AMENAGEMENT DES ESPACES PUBLICS DU VILLAGE DE CHÊNE-BOUGERIES

Concours de projet à un degré en procédure ouverte SIA 142

RAPPORT DU JURY

Chêne-Bougeries, 15 mars 2024

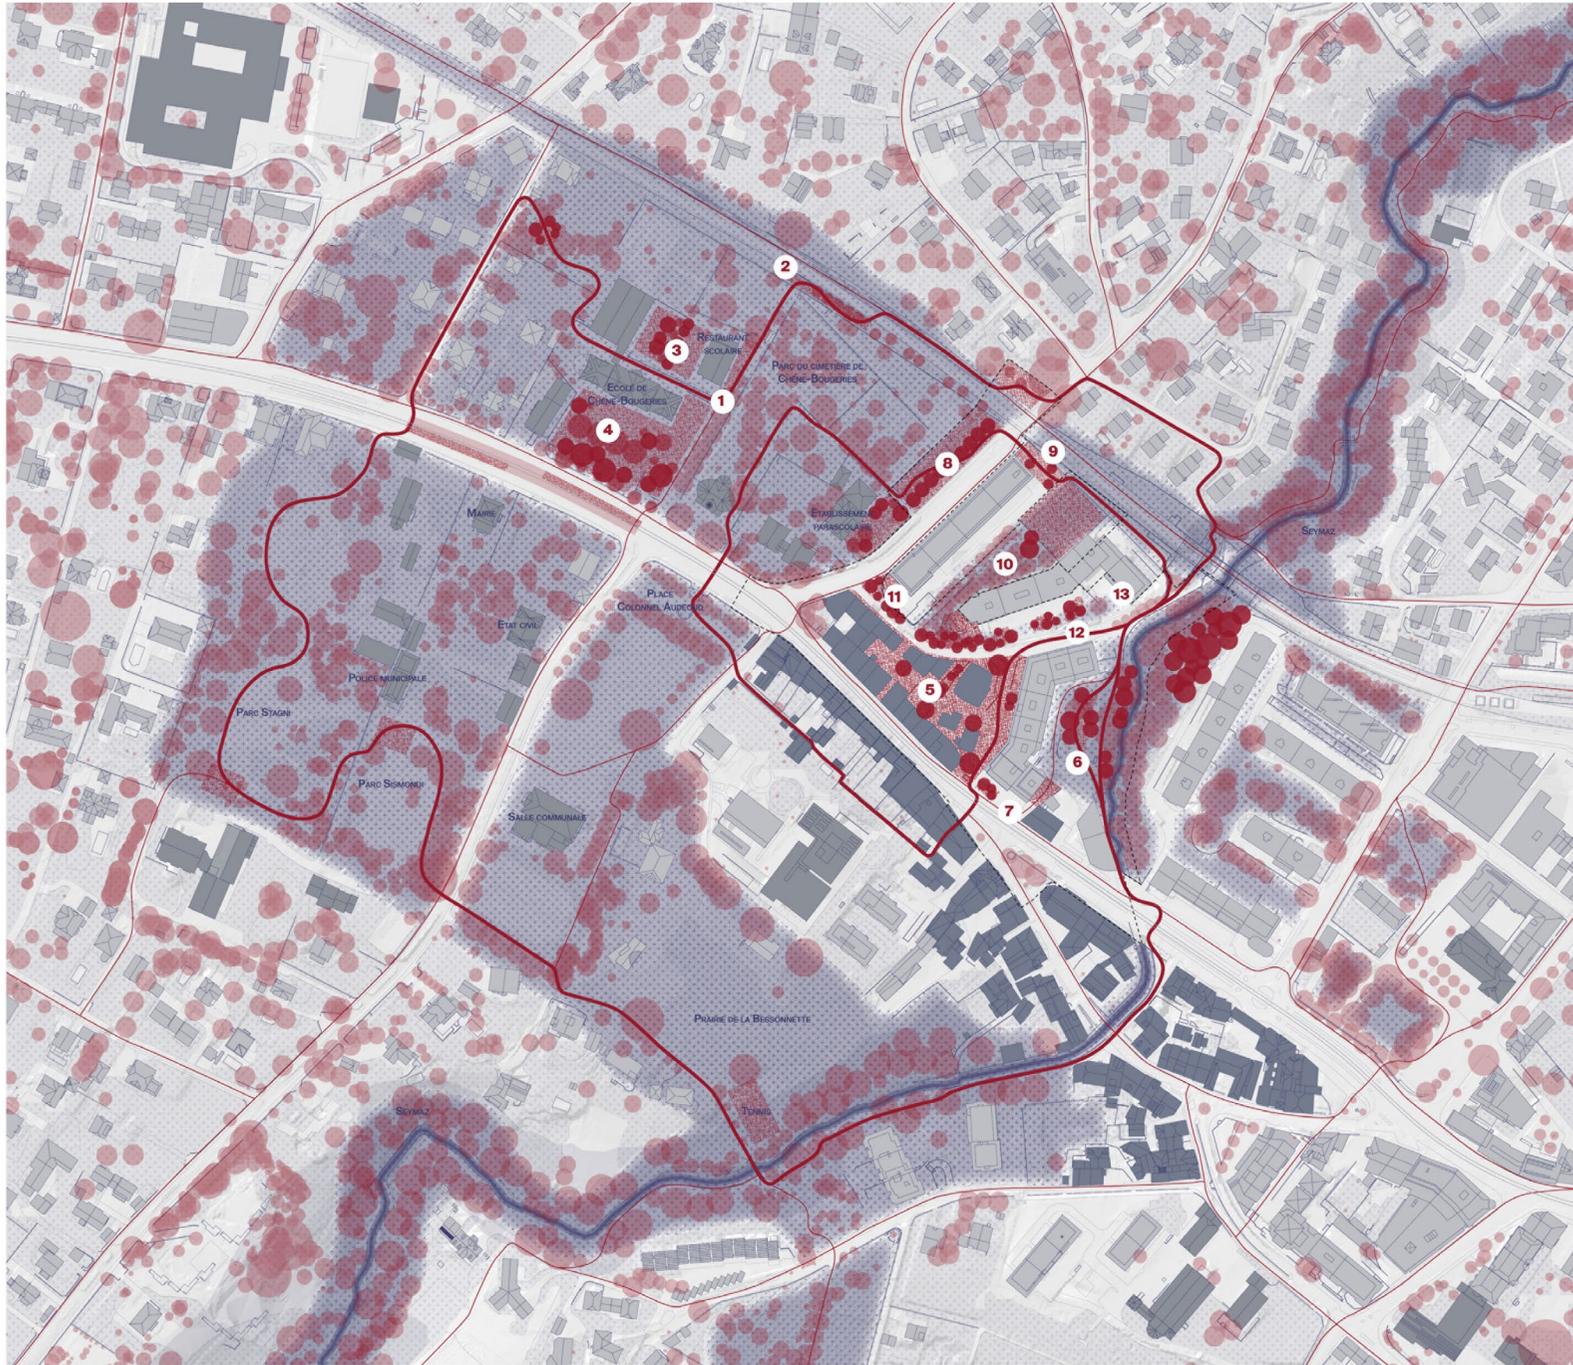
La place de la Fontaine gagnera à s'inscrire mieux dans la continuité du bourg ancien, et atténuer l'effet de barrière de la route de Chêne. En prolongement, le chemin de la Fontaine, présente les dimensions d'une place longitudinale, de façade à façade. Les conditions de son appropriation par les riverains sont posées, il reste à en définir les usages, les ambiances et la composition végétale. Les différences de niveau de la section nord sont réglées par des emmarchements des deux côtés de la rue, ce qui permet de répartir de manière assez élégante la topographie actuellement chaotique du secteur.

Le jury salue un projet qui répond bien aux objectifs posés, avec plusieurs propositions pertinentes qui devront permettre au maître d'ouvrage d'ouvrir le dialogue avec les différents propriétaires voisins.

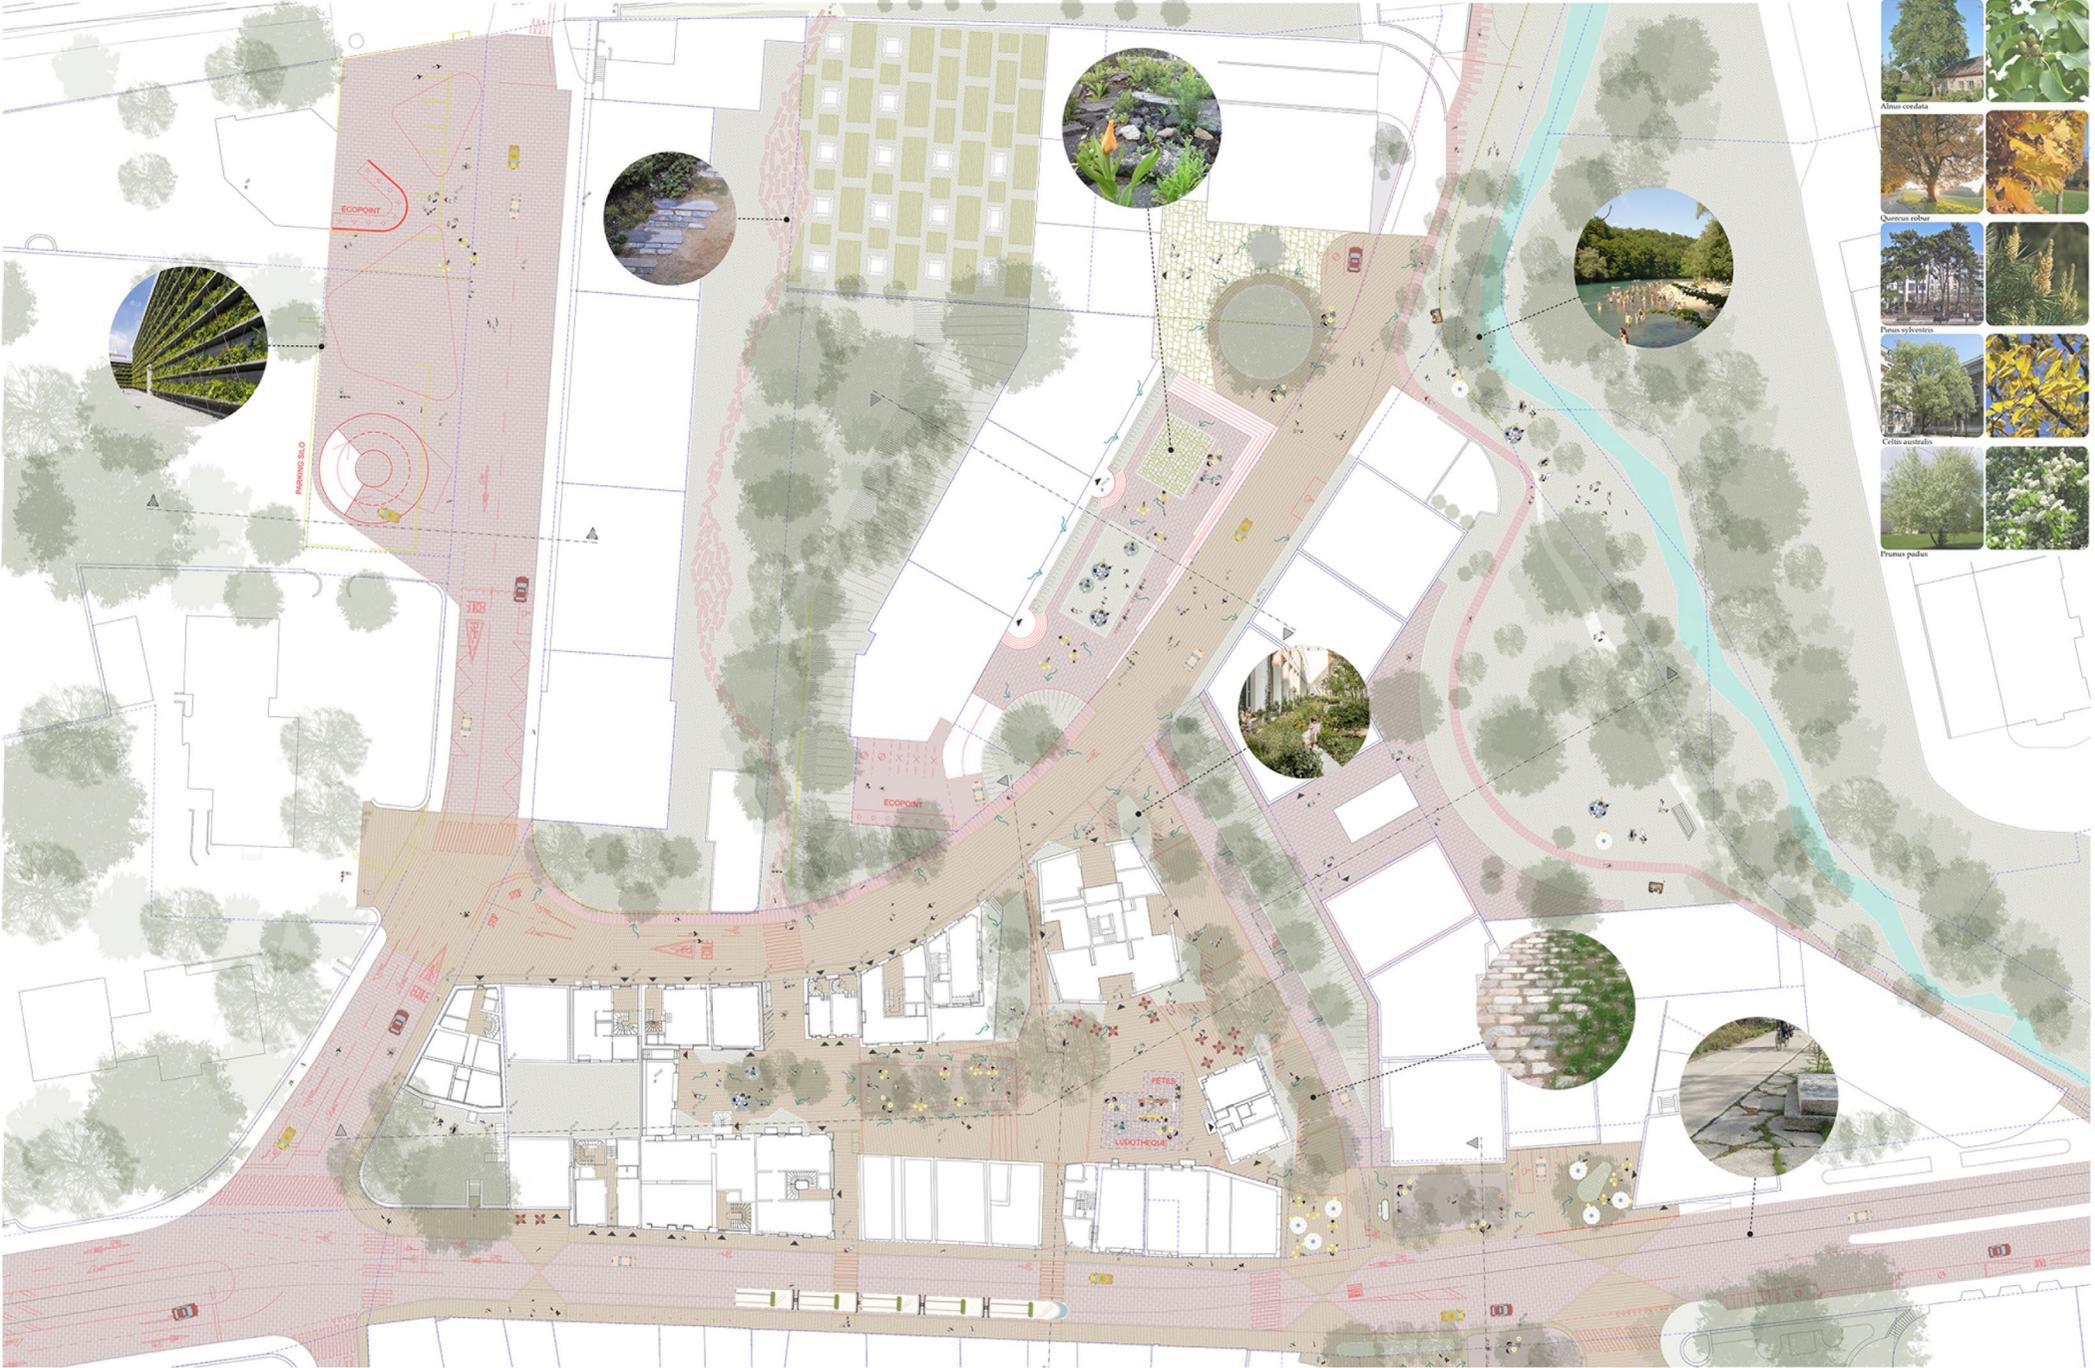
Le jury note que ce projet se caractérise par une minimalité affirmée et une spatialité libre et fluide. Toutefois, l'uniformisation de l'espace ne permet pas de faire émerger les qualités singulières du site, en particulier ses valeurs patrimoniales. La composition des revêtements de sol, de même que sa pénétration systématique à l'intérieur des bâtiments restent énigmatiques. La gestion des eaux repose uniquement sur la perméabilité des revêtements, proposés principalement à partir de matériaux de réemploi. Ces deux propositions sont toutefois insuffisamment développées pour convaincre le jury de leur pertinence.

L'approche topographique du cœur d'îlot n'est pas très claire. Les altimétries proposées interrogent dans la mesure où elles remettent en question le rapport avec les rez-de-chaussée des bâtiments.

Globalement, le jury peine à saisir les intentions du projet notamment en termes d'usages. Il s'interroge sur la compréhension du cahier des charges et la connaissance du site du concours. En effet, certaines propositions semblent inappropriées, comme le parking en silo, sans rapport avec la problématique posée et le lieu, voire irréalistes, comme la requalification de la rue de Chêne-Bougeries dont le revêtement est incompatible avec sa fonction ou encore la plage suggérée le long de la Seymaz.

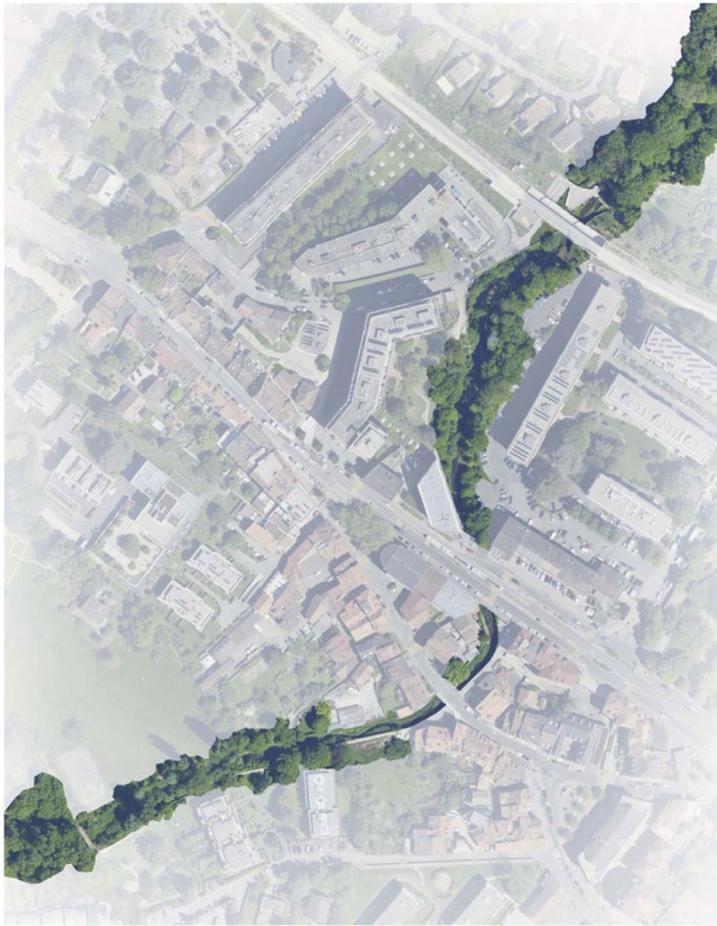
Le jury apprécie la bande verte le long du grand immeuble dans le chemin de la Fontaine. Elle permet un dégagement par rapport au bâti et la conservation du pin existant. Cette espace aurait toutefois mérité d'être traité de manière plus approfondie : récolte des eaux (point bas du site), potentiel d'usages ludiques et de détente, potentiel de continuité arbustive et arborée, de fraîcheur et de biodiversité.

La végétation arborée, principalement composée de quelques essences isolées, ne constitue pas de véritables continuités paysagères. La strate arbustive, zone-refuge importante pour la faune, est absente de ces structures.
